CONCEPTEUR DE PHARMACIES

Annotations C2B

Reunion D. Zagouay du 06.05.2026

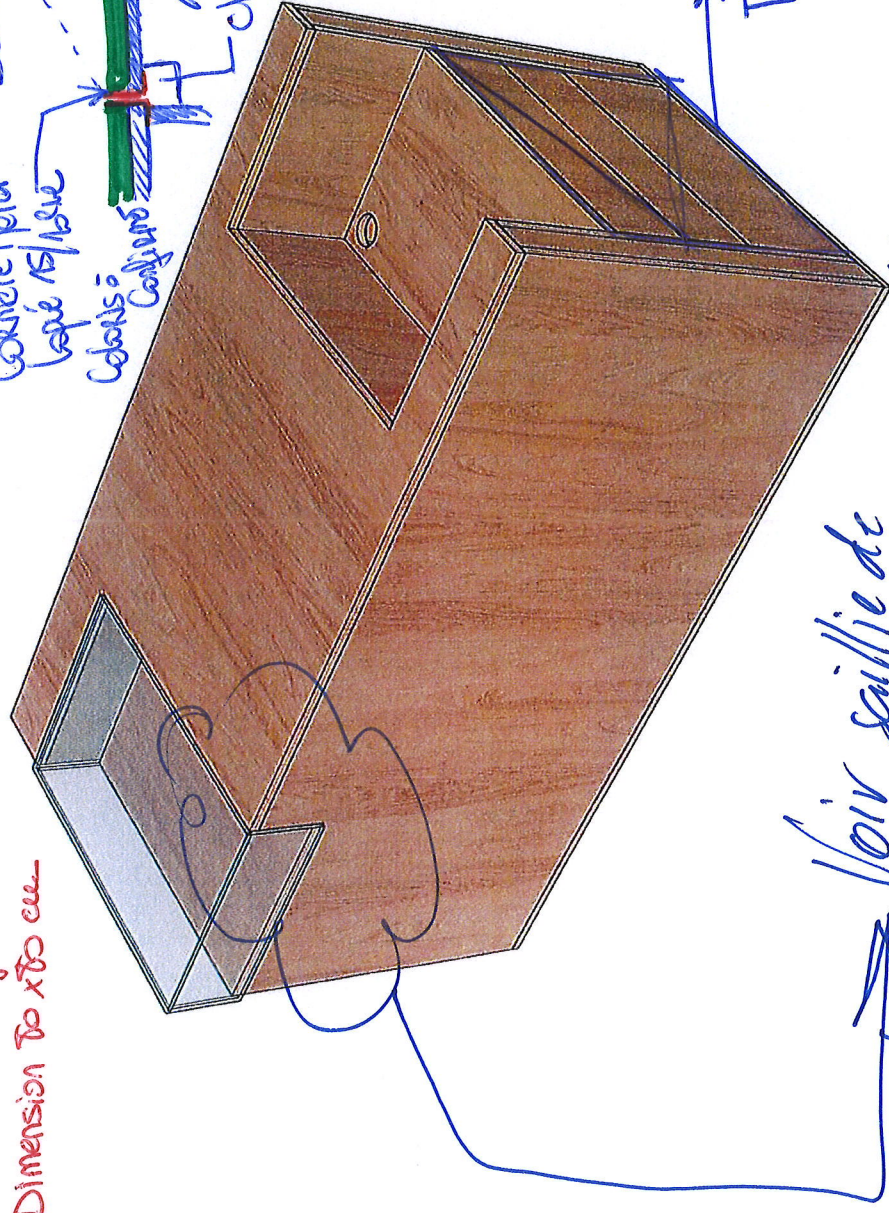
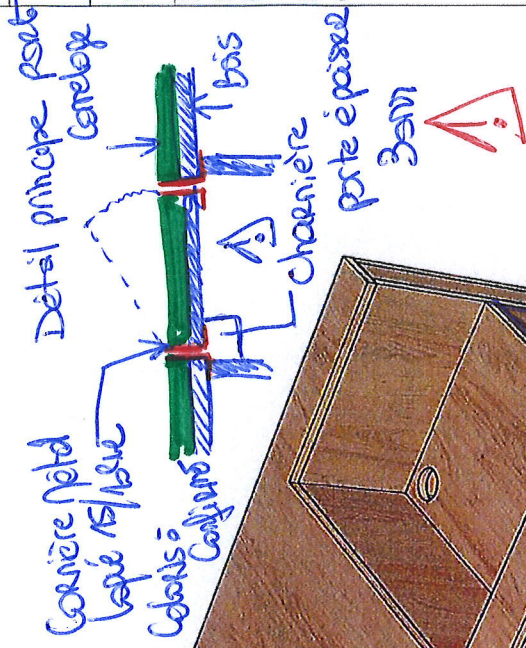
⚠ Changement de sens sur le plan d'implantation projeté -

carrelage épaisseur = 9mm } Total à prévoir pour revêtement = 11mm

Celle carrelage = 2mm.

Dimension 10 x 10 cm

Voilà scellie de cette niche verre pour être à fleur avec le revêtement carrelage

1 porte avec 2 étages réglables
 ↳ Planches avec Tasse Technique pour accès dimensionnée recessé -
 ↳ prise grille de ventilation en pointe pour orateur
 ↳ imprimante Ha classique 1/2 porte
 ↳ Notice définie

4.1.4

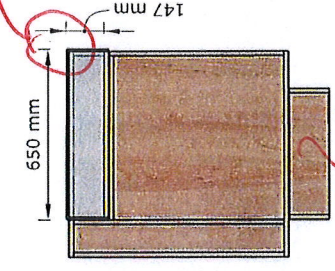
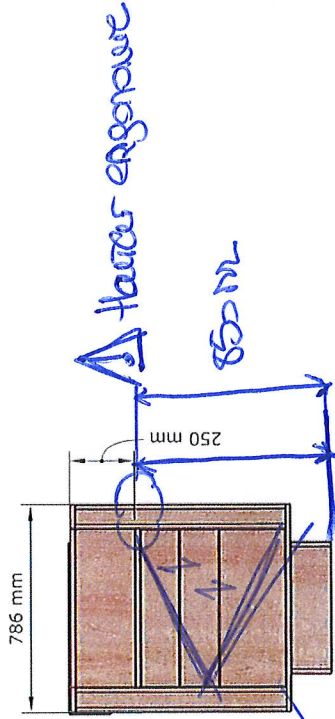
côtes indicatives

fonctionnement?
type de vitrage?
serrure?

Aligné électrique par le sol => réservation troppe

Hauteur ergonomique

Tablette arrondie à l'intérieur - shiftable blanc!

Niche porte sac.

porte avec étagères réglables
ouverture par pousse-loche si possible

si non poignée profi sur le côté. à présenter fiche Techpropos

L-> 1 niche placard
avec étagères réglables
L-> 1 niche porte sac
avec 3 crochets porte
SAC.

L-> Dimensions SAC A
SAC B
SAC C

4.1.6

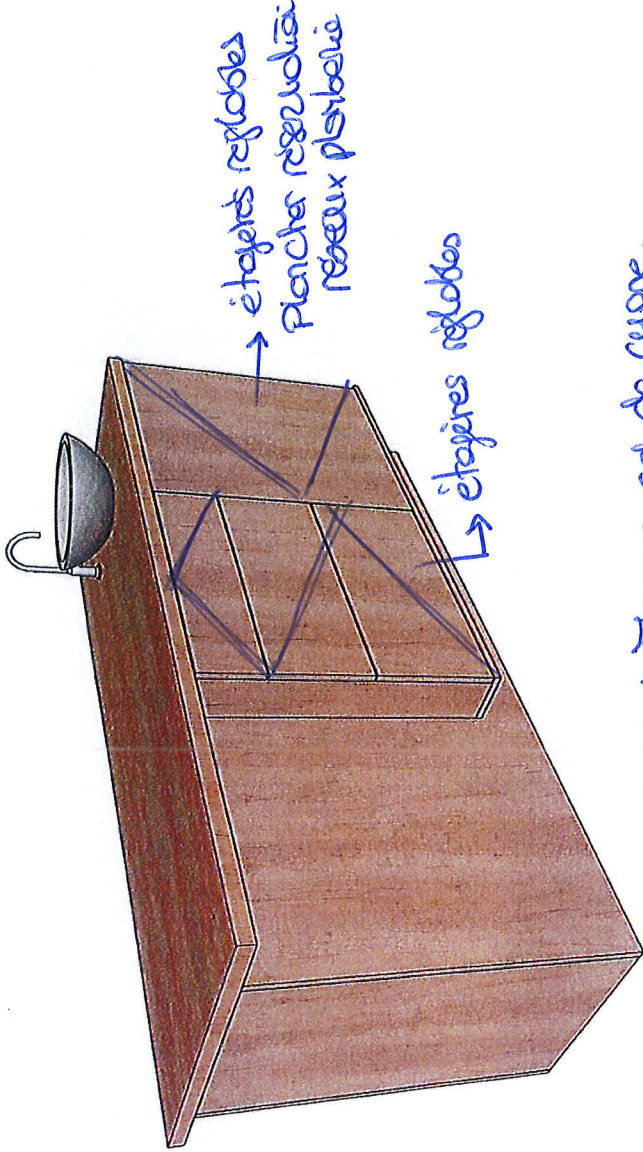
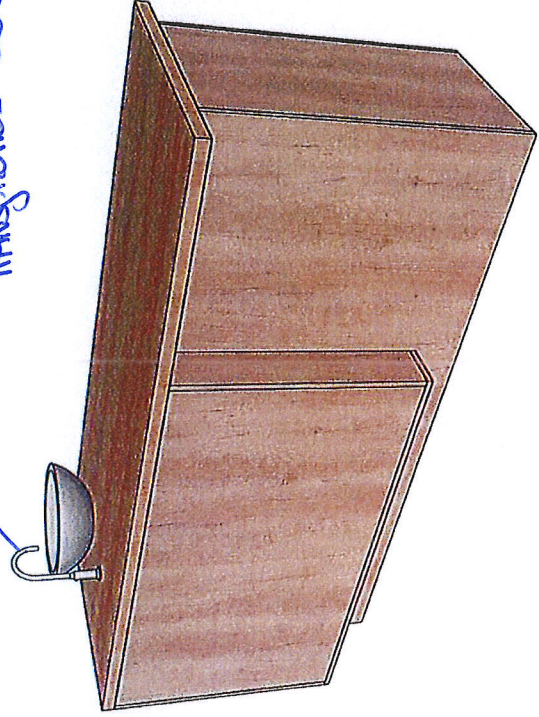
Emplacement et dimensions des tiroirs à préciser avec le client

Neube en slate lite.

! N. Zagonyi doit confirmer le color SAND -

! Alerté C2B → pos PTR

Robinet Thigee cd de cygne
Hansgrohe - 72536000.

4.1.6

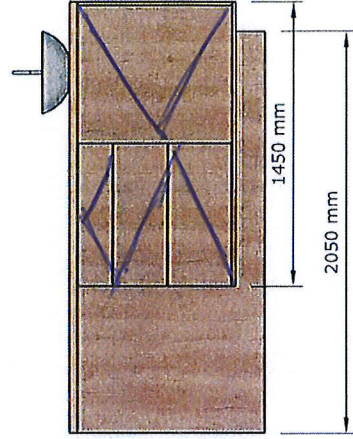
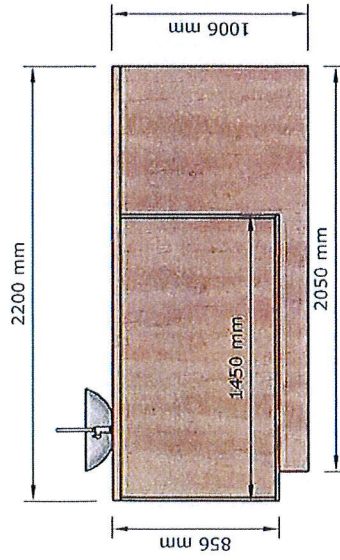
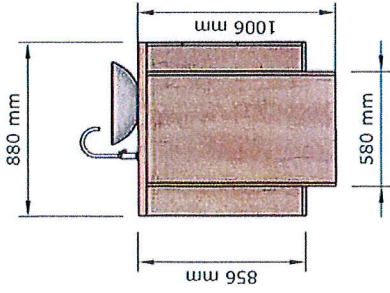
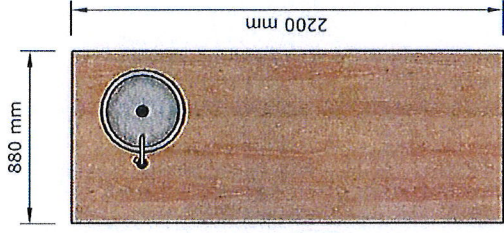
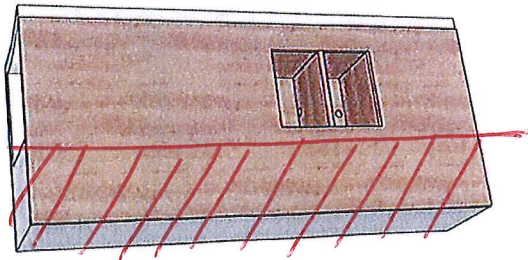
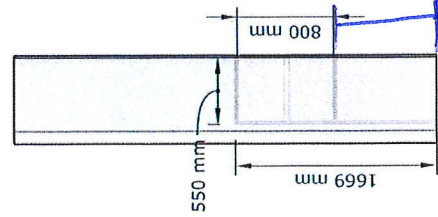
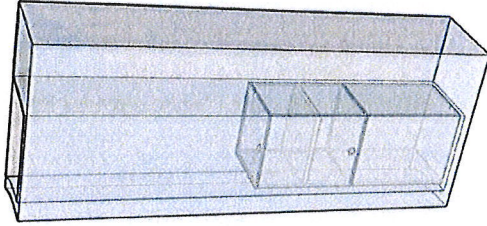
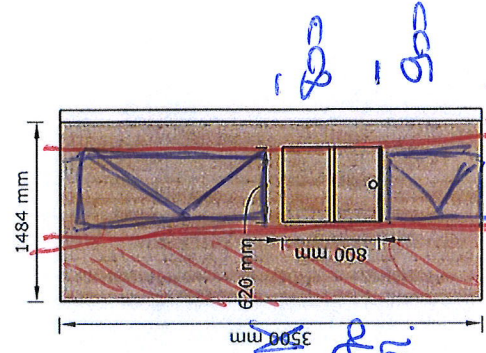
HAUTEUR C2B

Hauteur 1600 mm non

Ergonomique soit

920 = hauteur plan de travail

1600 mm | 1150 mm hauteur

⚠ usque a excrocher
à confirmer par
St. Zogary

A vérifier se place

Meuble Hifi
(hors DPGF)

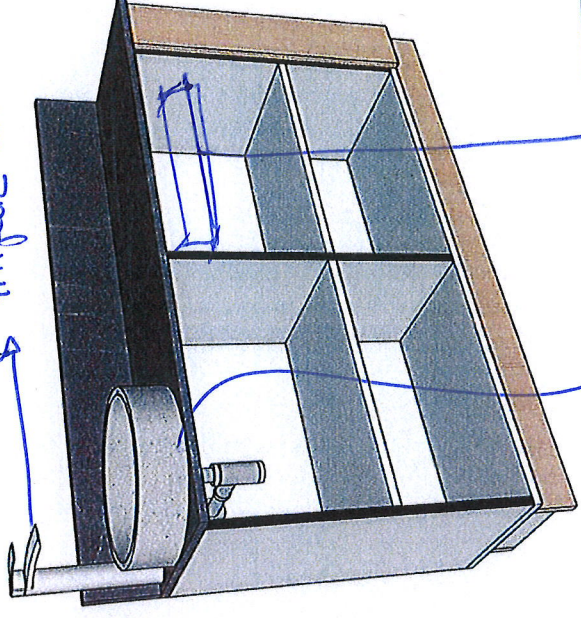
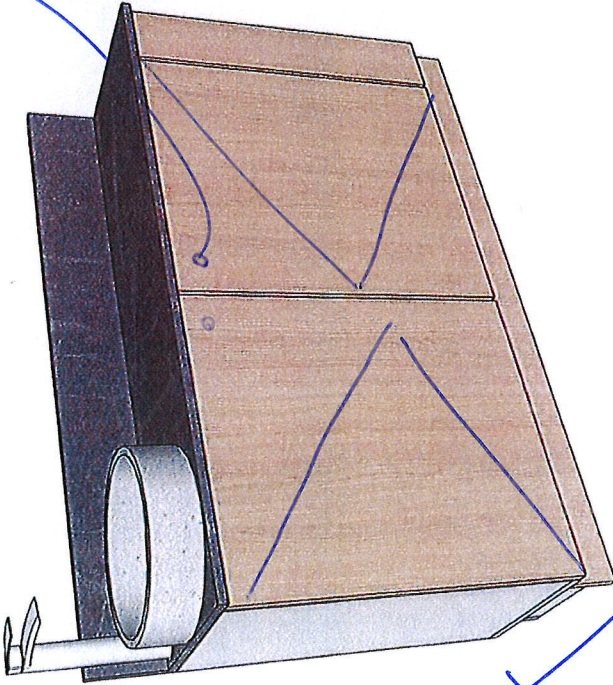
↳ hydro frease

↳ meuble en mélaminé blanc

Pogné BOUEN LITC
BOUZYANO.

Bouton noir Linc.

Tige pour CERO 72 536000.

* meuble rangement

Tresse à l'anglaise par Carpent -
Usque noir encastré
type Hologrammé Noir
SSI 5516-4450.

4.2.2 - Tablettes cintrées

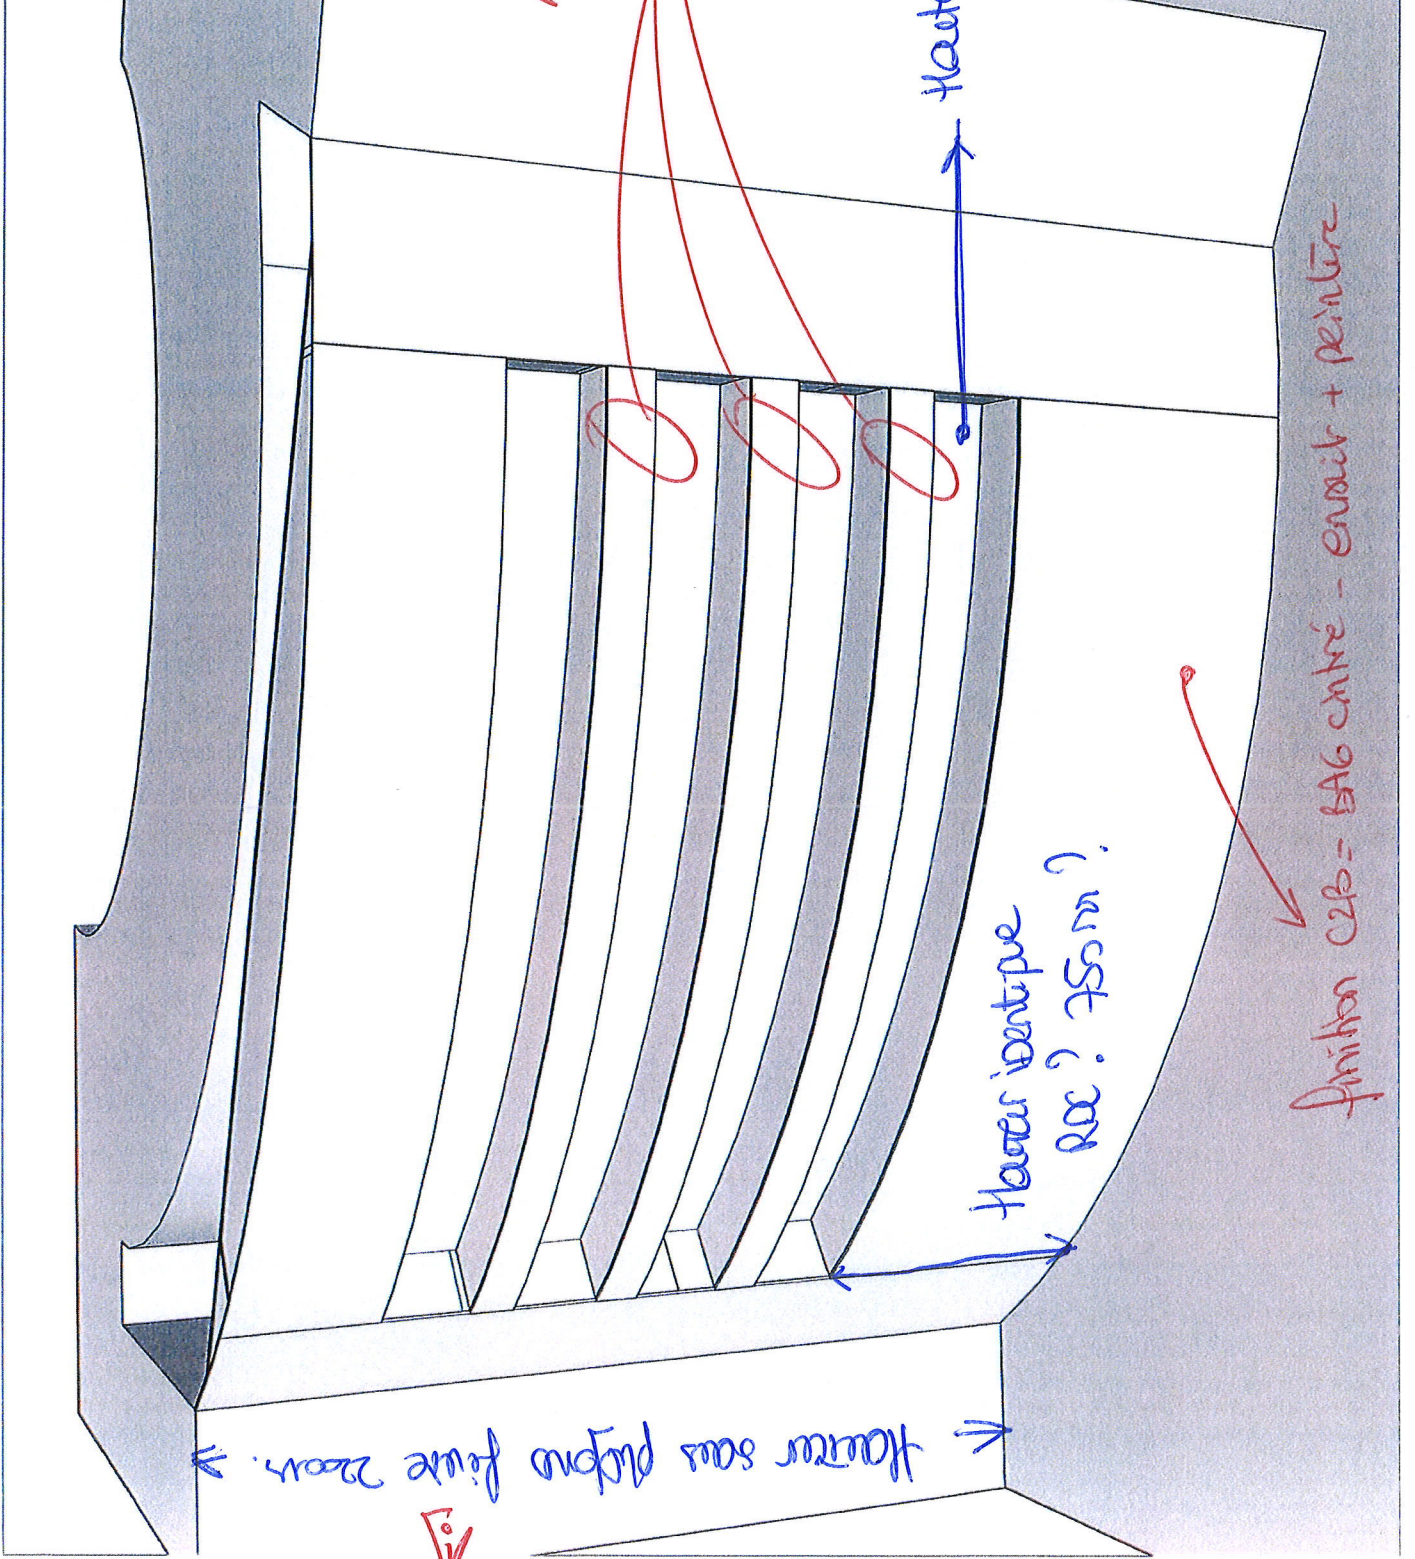
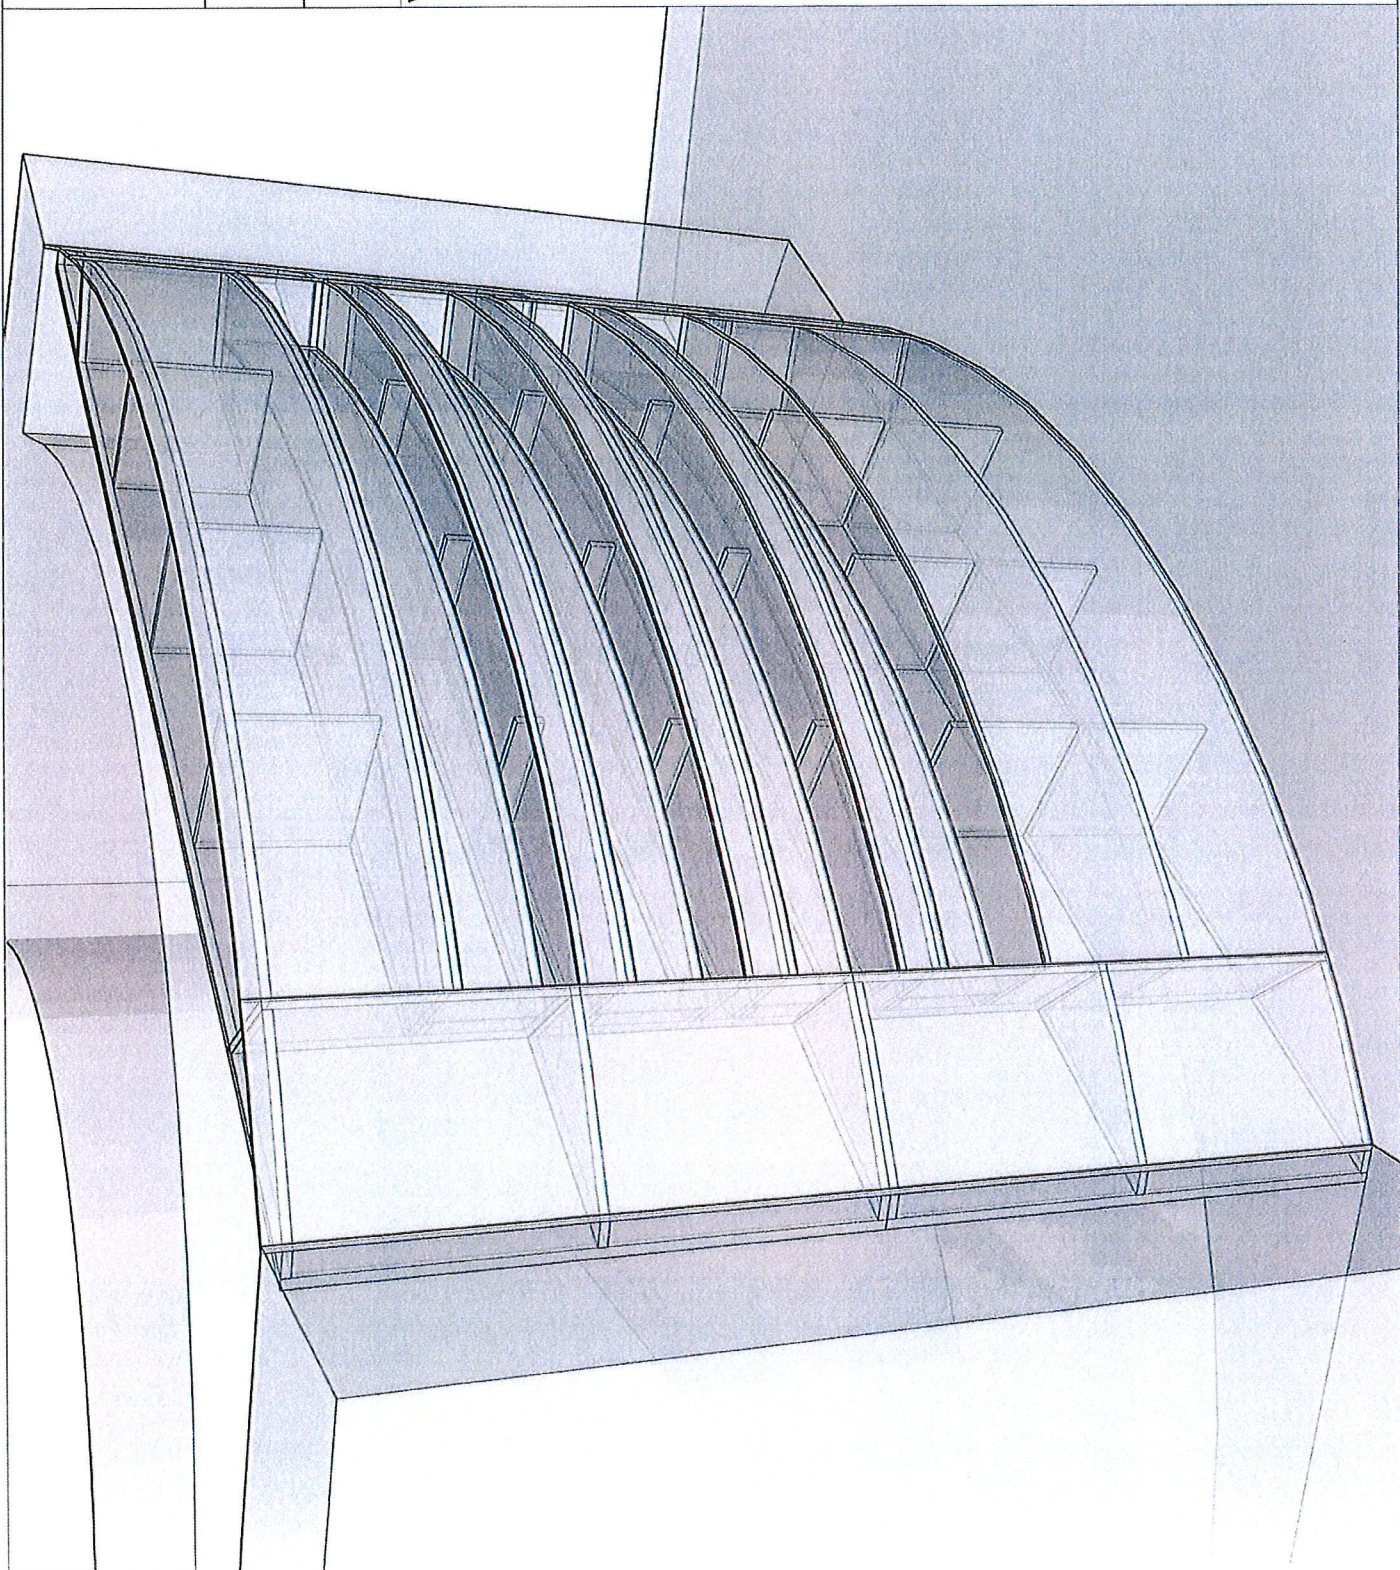
⚠ structure hyper.

Transmettre épaisseur technique nécessaire.

Hauteur plus importante

Toutes les cotations doivent être prises sur site

Plan C2B A faire.

Hauteur sous plafond fixe 2200.

Hauteur identique Rdc? 750mm?

Finition C2B = BAG cintré - encastré + peinture

4.2.6

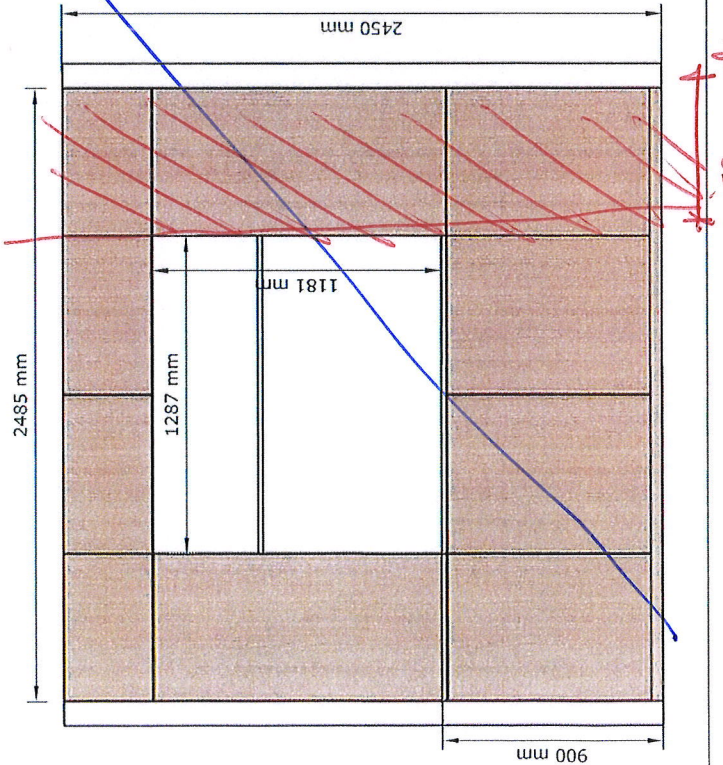
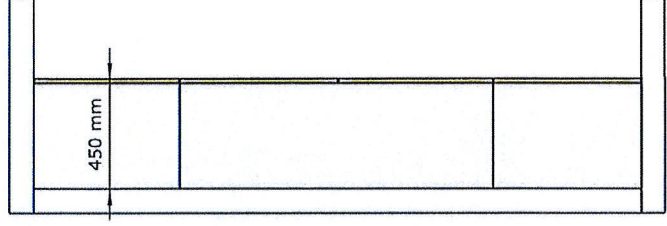
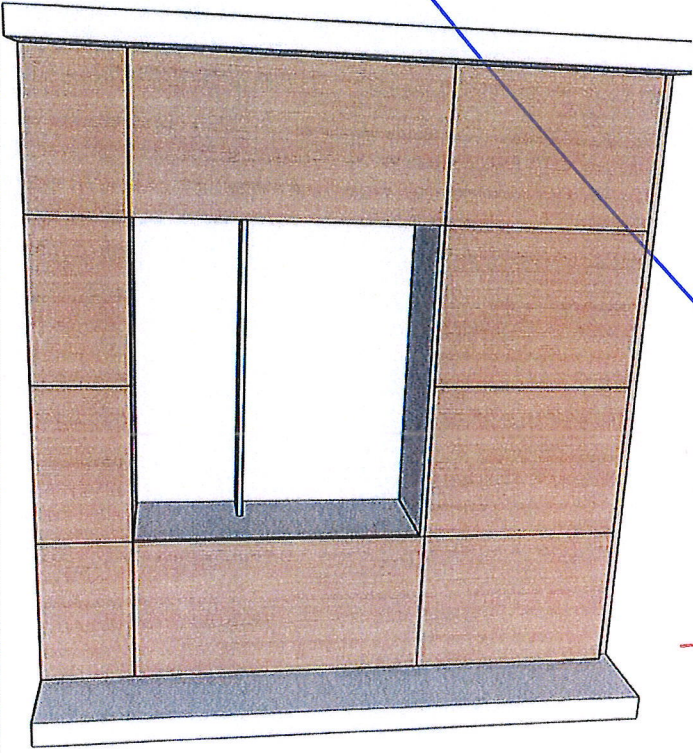
En attente projet T. Zagary
⚠ porte issue de secours
axe piece

Issue de secours

900 mm

4.2.7
caisson bas master class

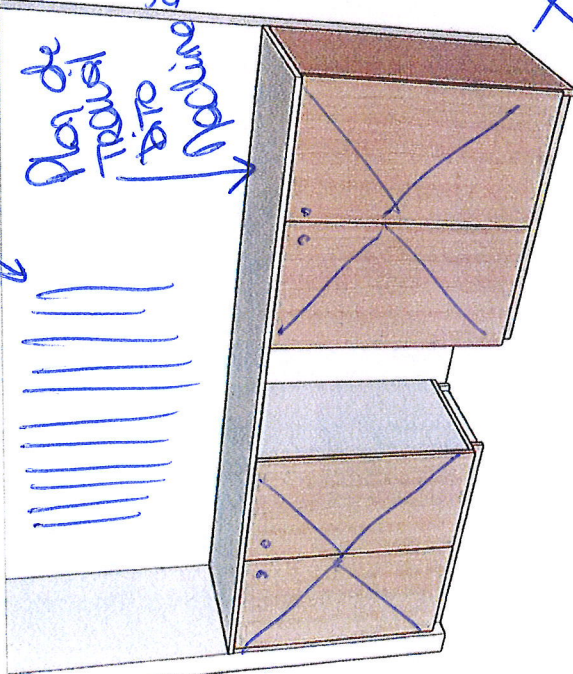
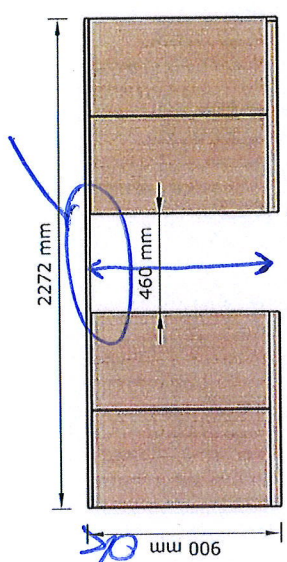
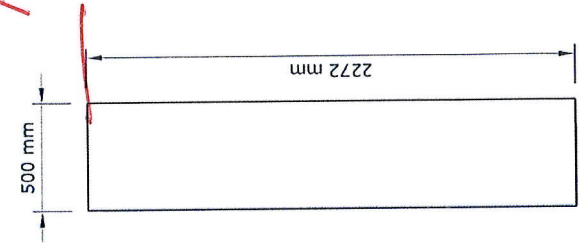
Matillage bois Vicenza?

Plan de travail
à côté
Machine à café

Prevoir un bandage

A confirmer modèle frigo 7.2kg

220mm sans plafond fixe.
